Technische Mitteilung **für Tandemgurtzeuge**

Nummer: 02/2018

Betroffene Muster: Paratec Tandem / Next Tandem / Century Tandem

Technische Mitteilung PARATEC NEXT/NEXT CENTURY Tandem 1/2018

Abb.1 Drogue mit POD

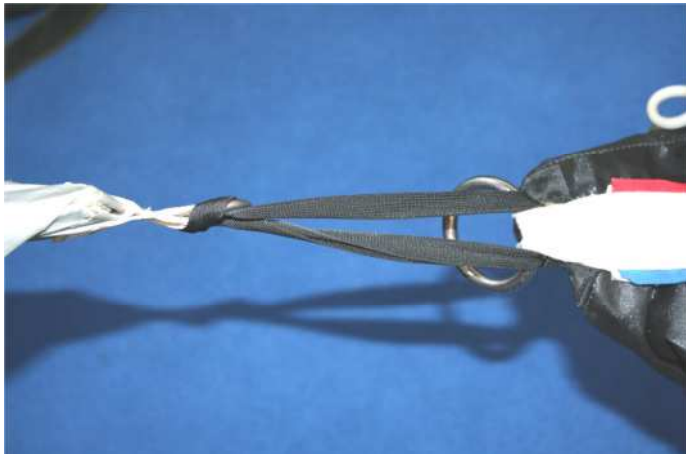
Bei einem Tandemsprung kam es zum Einhaken des Ringes der Drogue-Verbindungsleine in die Verbindungsschleufe von POD und Hauptkappe (siehe Abb.1 und 2), verursacht durch Spiraldrehungen beim Kappenflug. Daraus resultierte eine Beeinträchtigung der Flug- und Flareigenschaften der Kappe.

Offensichtlich waren während der Spiralkurven POD und Verbindungsleine auf die Oberseite der Kappe gefallen und der Ring hatte sich in der Befestigungsschleufe des POD verhakt. Diese „Verankerung“ des Ringes war Ursache für die Füllung / Entfaltung des Drogues.

PARATEC empfiehlt, die Verbindungsschlaufe nach Anbringung des POD durch zwei Wachsfadenstiche gemäß Bebilderung in Abb.3 und Abb.4. zu verschließen. Die Enden des Fadens sollen nach Anbringung des Chirurgenknoten zwischen den beiden Lagen des schwarzen Typ IV Bandes liegen. Ein Hängenbleiben des Ringes in einer ähnlichen Situation wird durch diese Maßnahme ausgeschlossen.
